RESOLUCIÓN de 27 de mayo de 2025, de la Dirección General de Sostenibilidad, por la que se autoriza la modificación no sustancial de la autorización ambiental integrada del proyecto de planta de biomasa de 49,9 MWe, titularidad de Desarrollos Renovables Eólicos y Solares, SLU, en el término municipal de Logrosán, provincia de Cáceres. (2025062426)

MODIFICACIÓN DEL CONDICIONADO DE LA AUTORIZACIÓN AMBIENTAL INTEGRADA

RESOLUCIÓN DE 15 DE ABRIL DE 2025, DE LA DIRECCIÓN GENERAL DE SOSTENIBILIDAD, POR LA QUE SE FORMULA VALORACIÓN AMBIENTAL SOBRE LA MODIFICACIÓN DEL PROYECTO DE PLANTA DE BIOMASA DE 49,9 MWE, CUYA PROMOTORA ES DESARROLLOS RENOVABLES EÓLICOS Y SOLARES, SLU. EXPTE.: IA20/0492.

Imagen: Implantación proyecto evaluado.

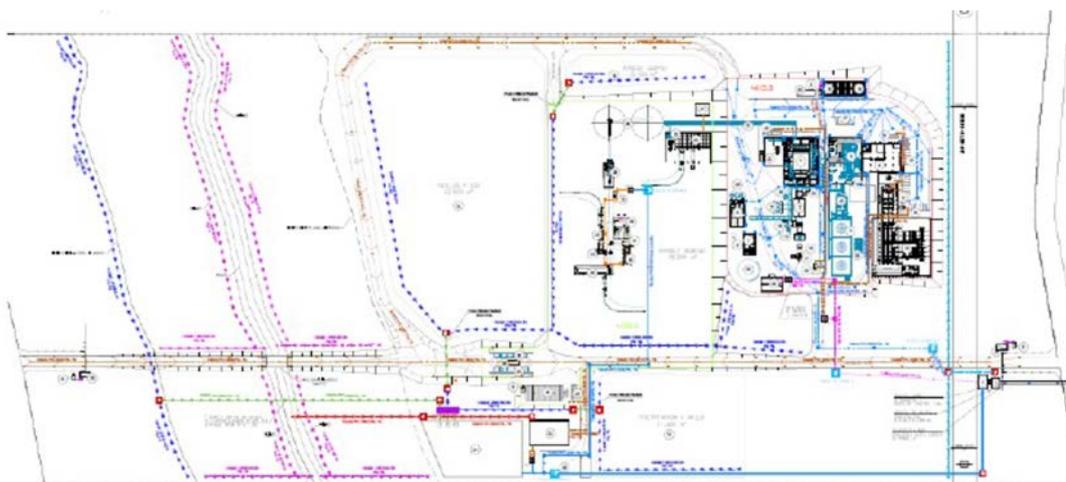
La distribución de superficies de la planta de biomasa en las parcelas de implantación, tras la modificación resuelta con fecha 9 de junio de 2023, se muestra a continuación:

La modificación propuesta comprende las siguientes actuaciones:

- Modificación asociada a la planta de tratamiento de biomasa (PTB).

El objeto de la PTB es el tratamiento y acondicionamiento de la biomasa antes de su introducción en la caldera. El proceso de la PTB mantendrá las mismas fases de recepción, tratamiento, almacenamiento y entrada de biomasa en la caldera, si bien se modificarán los equipos que componen cada etapa.

Se mantendrá invariable la capacidad de tratamiento de biomasa y la tipología de la biomasa a emplear respecto a la autorizada, ya que no se modifica el proceso productivo de generación de energía eléctrica.

Con esta modificación se verán modificados el número (pasando de 8 a 5) y coordenadas de ubicación de los focos de emisiones canalizados de partículas a la atmósfera.

- Modificación de equipos de gestión de efluentes.

Modificación del sistema de redes de drenaje de efluentes, manteniendo el concepto autorizado y adaptando los sistemas de tratamiento. No se modifica el caudal de vertido autorizado ni los valores límite de vertido.
